Giudizio n° 3411 del 13/05/2021

Oggetto: “Autostrade A24 - Roma-L'Aquila-Teramo A25 - Torano-Pescara. Interventi di adeguamento e messa in sicurezza urgente (m.i.s.u) delle autostrade A24 e A25 art. 1 comma 183 legge 228/2012. Attraversamenti fluviali - interventi di prevenzione dal rischio di scalzamento di opere principali di attraversamento A24 - viadotto Tordino – adeguamento tecnico del progetto esecutivo rispetto al progetto definitivo”.

Istruttoria Tecnica

Verifica preliminare (art. 19 del D.Lgs. 152/06)

Figura 7 – Planimetria nuovo progetto

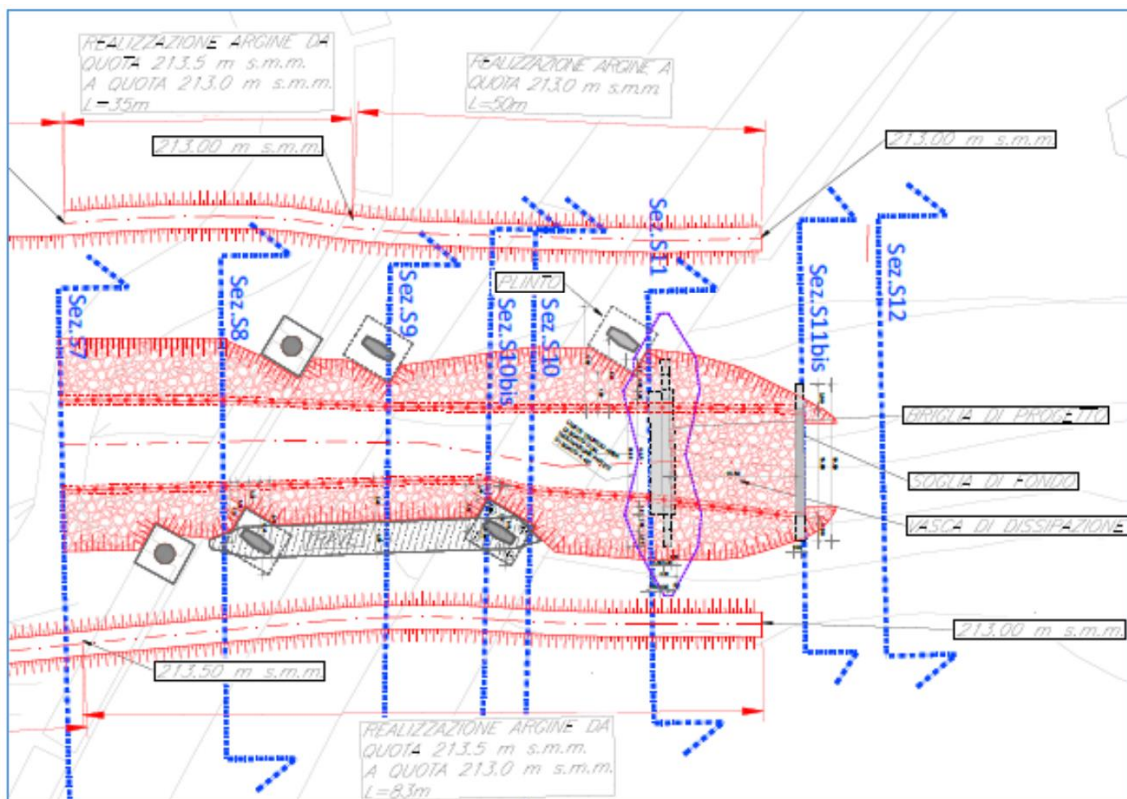
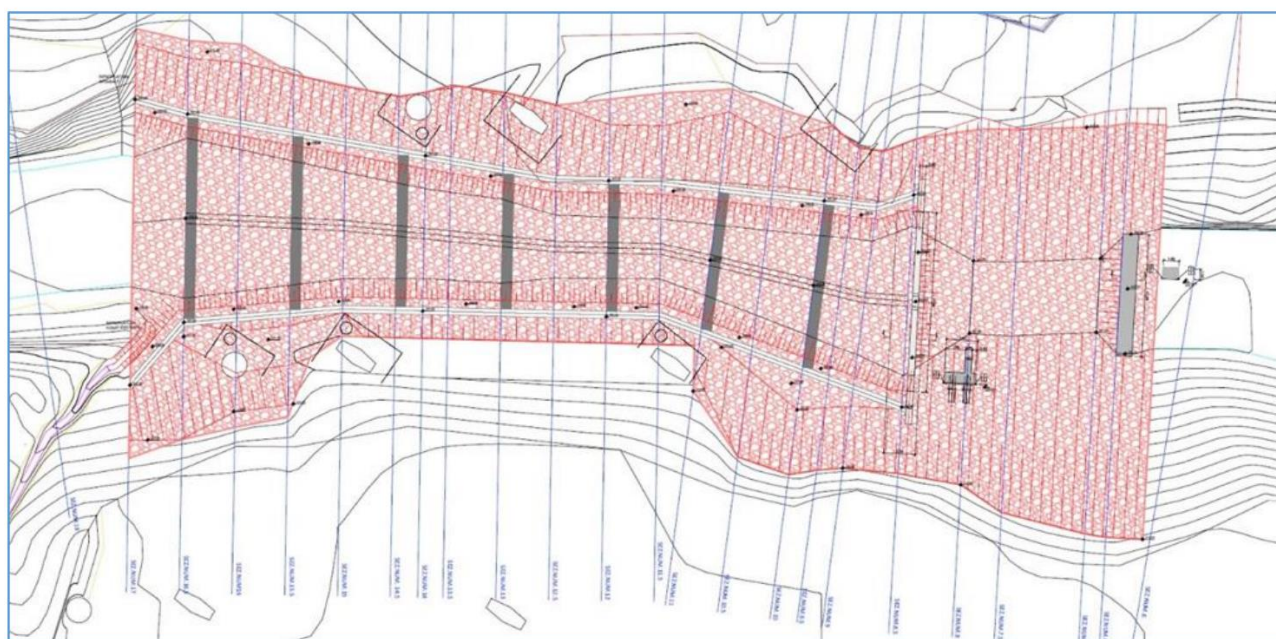
- si è rivestito in massi cementati anche il fondo del fiume,
- in alveo, nel tratto di progetto a monte della briglia sono state previste travi di fondo in CA ogni 10 m circa; queste sono sagomate trasversalmente come la sistemazione in massi e hanno lo scopo di garantire una maggiore stabilità dei massi,

Nelle seguenti figure si riportano graficamente i confronti tra la progettazione del 2018 e quella attuale. In particolare sono riportate le planimetrie di progetto, le sezioni trasversali tipologiche e i profili delle briglie.

Figura 9 – Sezione trasversale nuovo progetto

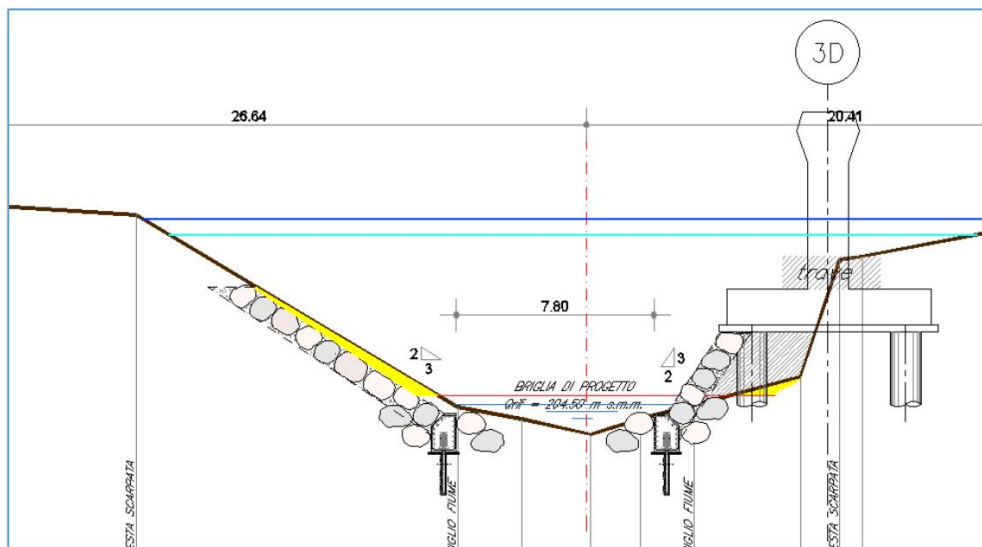
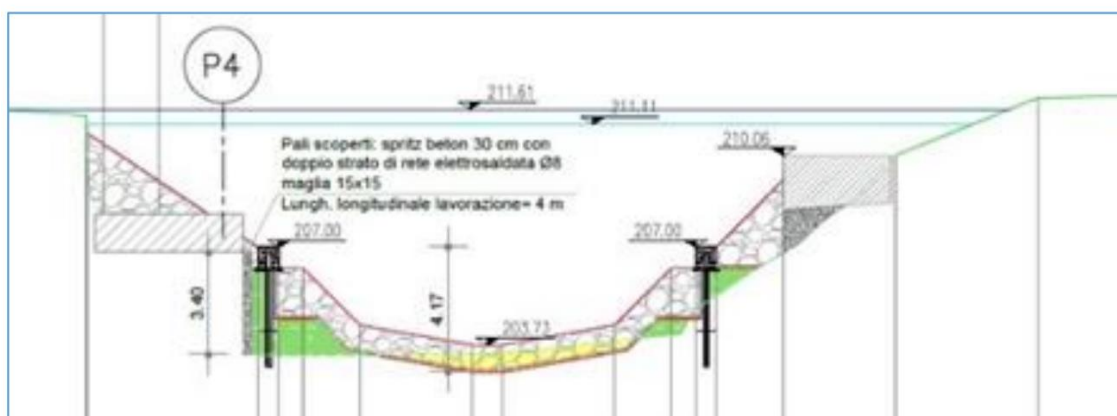
- la quota testa dei micropali, che avevano la sola funzione di fondazione per le scogliere spondali, è stata alzata in modo da garantire una protezione maggiore alle fondazioni delle pile e ridurre la capacità portante ai pali di fondazione che ora sono scoperti,

Figura 15 – Briglia nuovo progetto

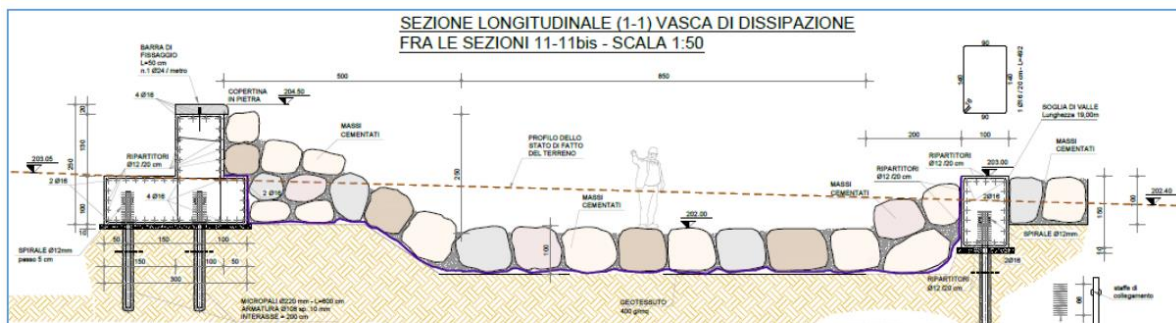
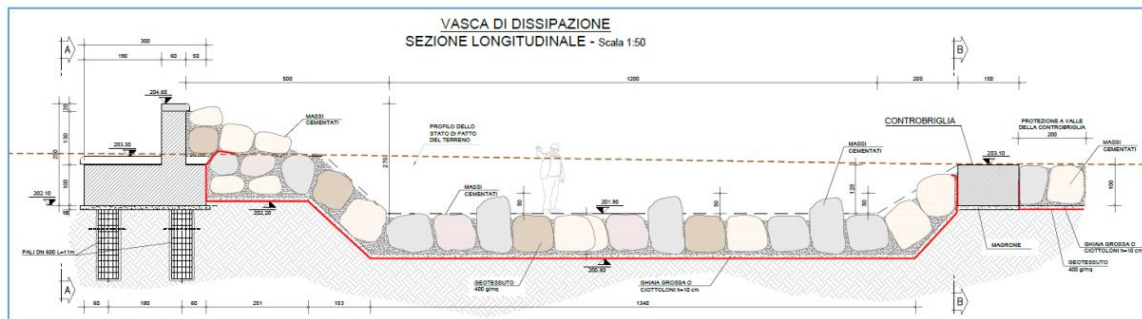
- la briglia e la controbriglia nel primo progetto (Giudizio 2980/18) erano fondate su micropali; nel nuovo la briglia è fondata su pali mentre la controbriglia è su fondazione diretta,
